# APORTES TÉCNICOS QUE CUESTIONAN LA VIABILIDAD DEL PROYECTO MINERO TÍA MARÍA EN ISLAY - AREQUIPA

Aportes técnicos que cuestionan la viabilidad del Proyecto minero Tía María en Islay - Arequipa (2015)

Imagen N°2: Ubicación de Chancadora primaria de La Tapada respecto al río-Valle Tambo

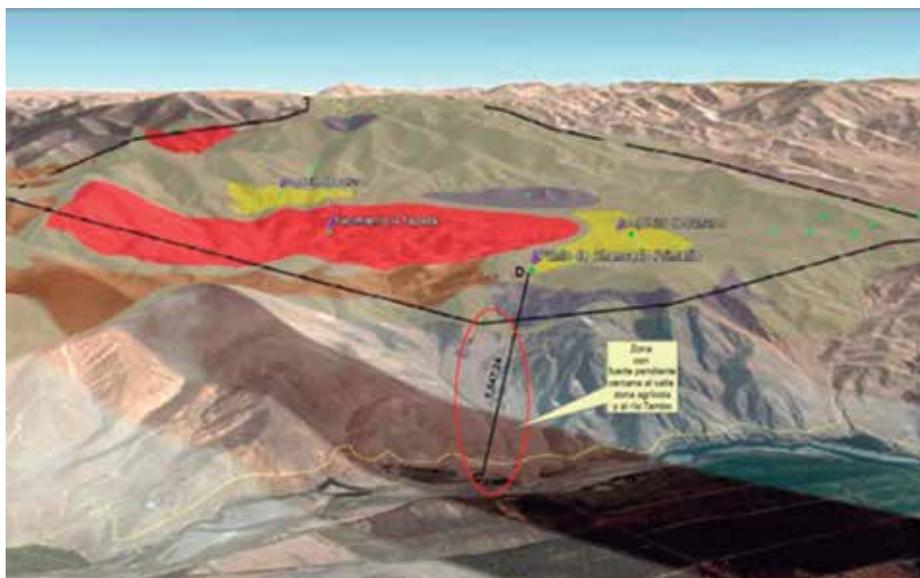
Es alta la probabilidad de que el material particulado PM10 y PM2.5 proveniente de la actividad de la chancadora primaria del tajo La Tapada (ubicada a 350 msnm), así como de las voladuras, llegue al río Tambo que se ubica a pie de monte (120 msnm) y al sector agrícola del Valle, tal como puede apreciarse en la imagen satelital adjunta, en condiciones de viento Nor oeste hacia el sur este, por su proximidad y posición fisiográfica de la chancadora. Por ende, la población vulnerable que estaría expuesta a estos contaminantes son las personas que trabajen en la agricultura, así como centros poblados como Cocachacra, Chucarapi y Pampa Blanca.

Cabe resaltar que en el EIA 2009, la recomendación en el numeral 199 del Informe de UNOPS precisaba la necesidad de reubicar la planta de chancado primario y el depósito de desmontes del Tajo La Tapada. Sin embargo, el EIA del 2013 no lo ha cambiado. Ver Recuadro B.

Imagen N°4: Ubicación de Yacimientos en las microcuencas y respecto al río-Valle Tambo y el Canal La Ensenada Mejía Mollendo-EMM

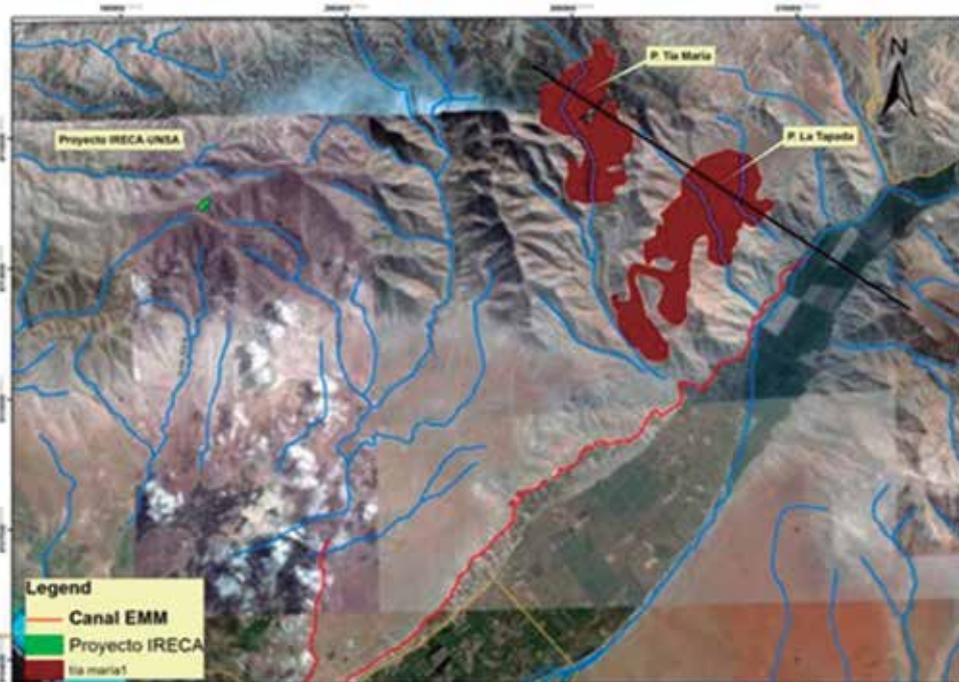
Un caso de alto riesgo de afectación con impacto múltiple es la vulnerabilidad del canal La Ensenada-Mejía-Mollendo, infraestructura no considerada en la evaluación de impactos ambientales. Este canal se vería afectado por las partículas sedimentables, gases y vibraciones provenientes de las labores del tajo abierto La Tapada.

Como se puede observar en la siguiente imagen, el canal toma agua del río Tambo en la parte baja de la zona de extracción de mineral del tajo La Tapada, a una distancia estimada en 1.25 km del tajo y a una cota inferior en 130 metros de altura; y se extiende por la margen derecha del río.

Figura 1. Presencia de sulfuros en el tajo La Tapada

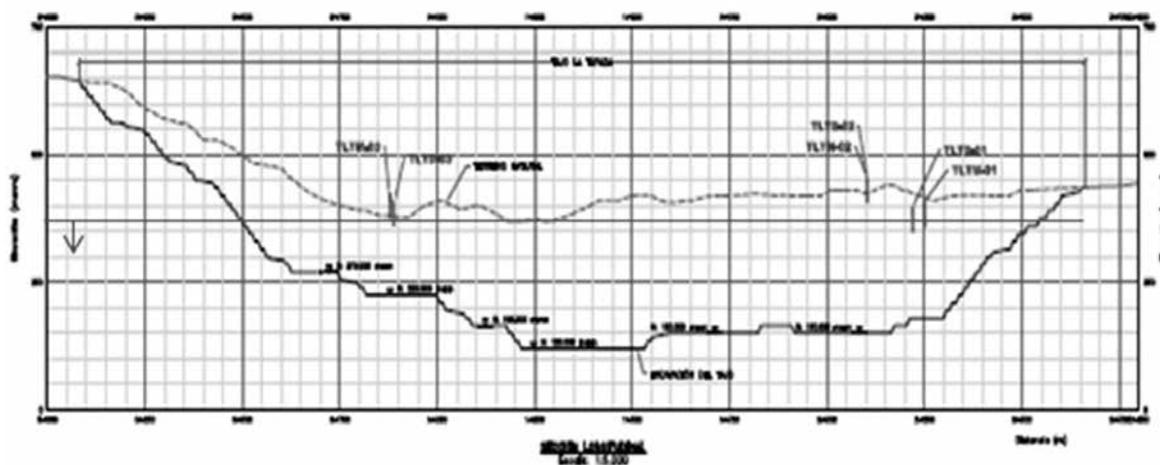
El EIA 2013 ha sido elaborado para una extracción de minerales entre 240 m y 280 m de profundidad aproximadamente en los tajos Tía María y La Tapada respectivamente.

Las zonas mineralizadas en ambos yacimientos tienen presencia de sulfuros. Siendo la potencia de la zona de sulfuros 400 m en el yacimiento La Tapada.

Figura 2. Presencia de sulfuros en el Tajo Tía María

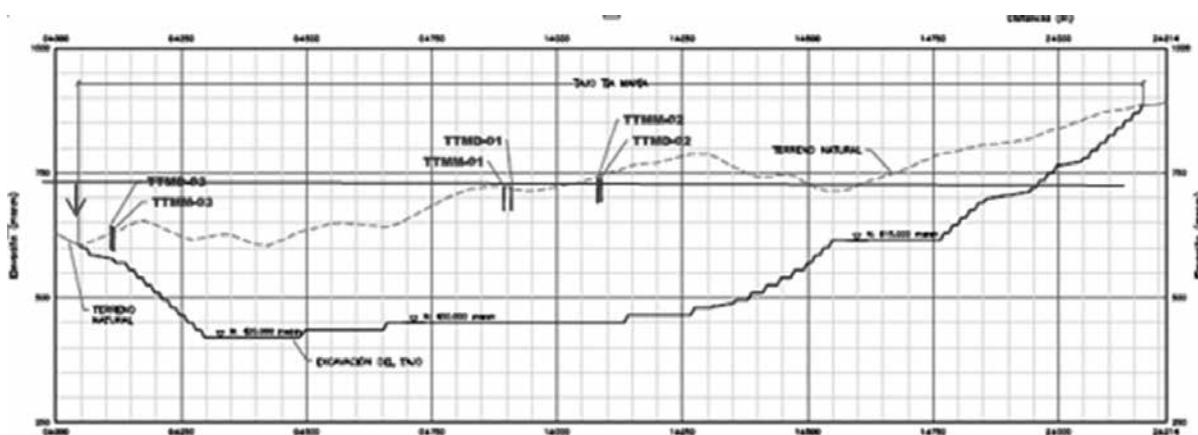
Los minerales de sulfuro serían almacenados en 03 lugares denominados depósitos de sulfuros, dos de ellos cerca al tajo La Tapada, y el otro al tajo Tía María. Sin embargo, no se puede descartar como supuesto de que la compañía minera haya optado por procesar los minerales de óxido para la aprobación del EIA, y con una modificatoria del EIA optar por el procesamiento de los sulfuros (principalmente los 33 millones de toneladas de sulfuros con 0.394% de cobre en promedio del yacimiento La Tapada).

Figura 9: Perfil esquematizado del área de estudio desde el piezómetro PZ-9 hasta la planicie aluvial del río Tambo.

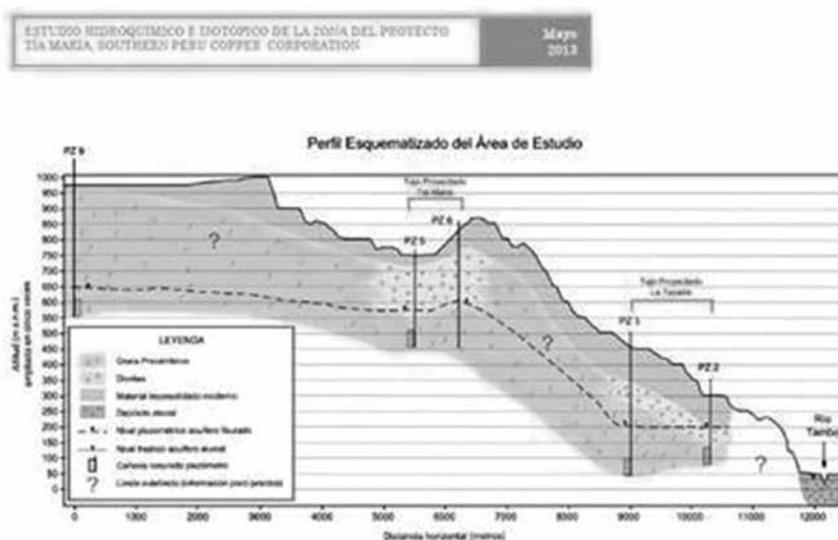
¿Qué es lo que ha pasado con la base experimental y empírica del estudio hidrogeológico en la determinación del riesgo?: El estudio es incompleto. El estudio especializado que forma parte del expediente del EIA 2013, “Estudio hidroquímico e isotópico de la zona del proyecto Tía María” elaborado por Ego-Aguirre & Smuda

SAC (EAS) incorporado como “Anexo F” del EIA visibiliza esta ausencia en el Esquema del perfil del Área de Estudio que reproducimos a continuación. Se puede apreciar que precisamente la zona entre La Tapada y el Río Tambo no tiene medición porque no se trabajó con piezómetros en esa zona, por tanto no se puede afirmar categóricamente desconexión o conexión.

Imagen N°5: Zonas de influencia determinadas en el Proyecto Tía María

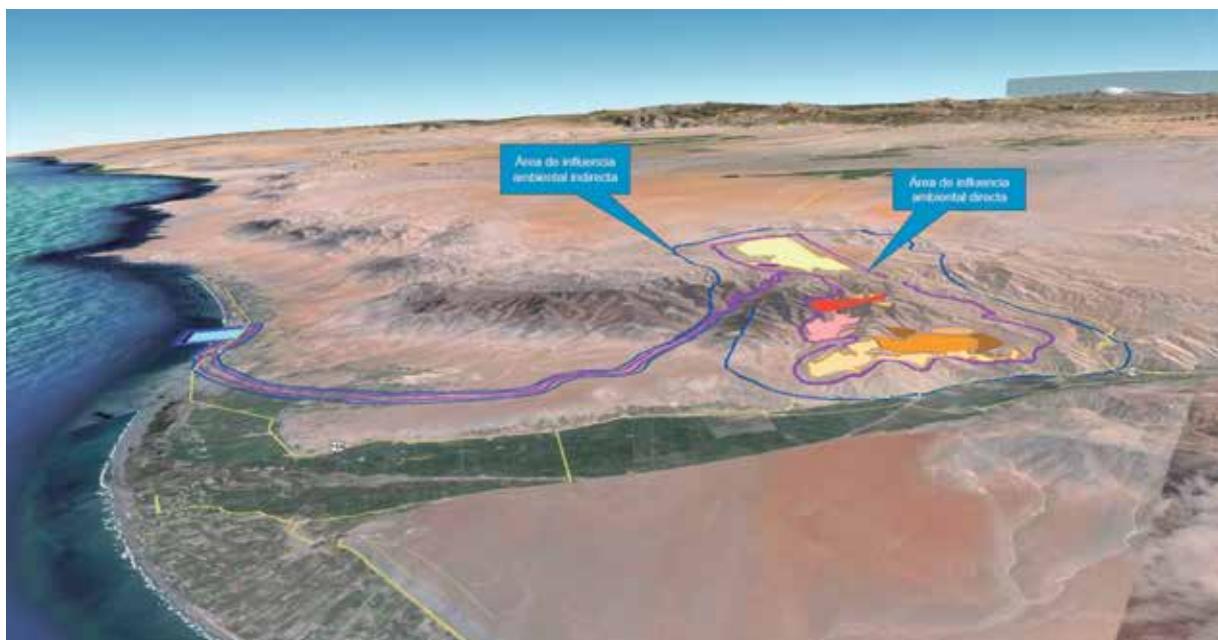
¿Por qué no se consideró esa zona crítica en el AII?:

En el EIA 2013, la consultora de la empresa SPCC consideró como AII la proyección en 200 metros lineales del Área de Influencia Directa: “El titular minero indicó que para la delimitación del área de influencia ambiental directa se tomaron en cuenta criterios referidos con el componente agua superficial, el componente aire, la fauna, la flora, el suelo y el ecosistema marino. Respecto al área de influencia ambiental indirecta indicó que se consideraron 200 m a partir de la zona de influencia directa” (Informe MINEM: 42).
